改善箇所説明図 (例として走行装置のスイッチを示す)

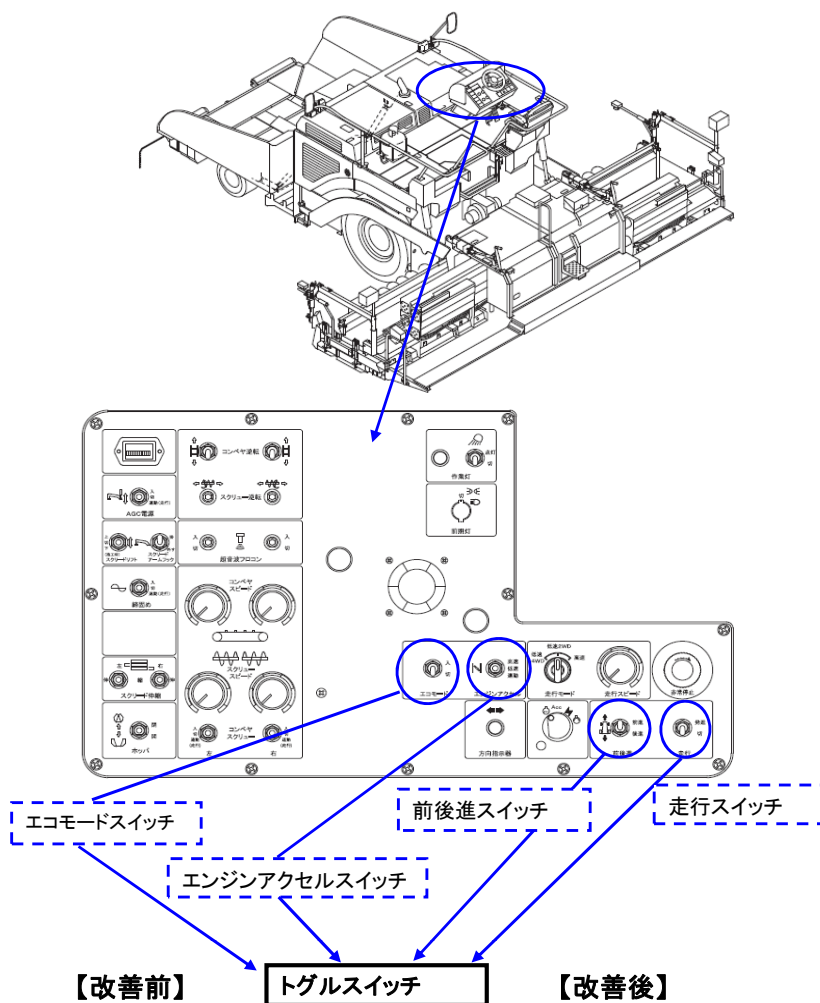
アスファルトフィニッシュに備える走行装置及び作業装置の作動状態を切り替えるトグルスイッチの防水構造が不適切なため、当該スイッチ内部の接点部に水が侵入し、接点不良が発生する場合があります。そのため、そのままの状態で使用を続けると、走行装置又は作業装置が誤作動を起こすなど正常な操作ができなくおそれがある。

【改善内容】
 全車両、対象となるトグルスイッチを対策品に交換する。
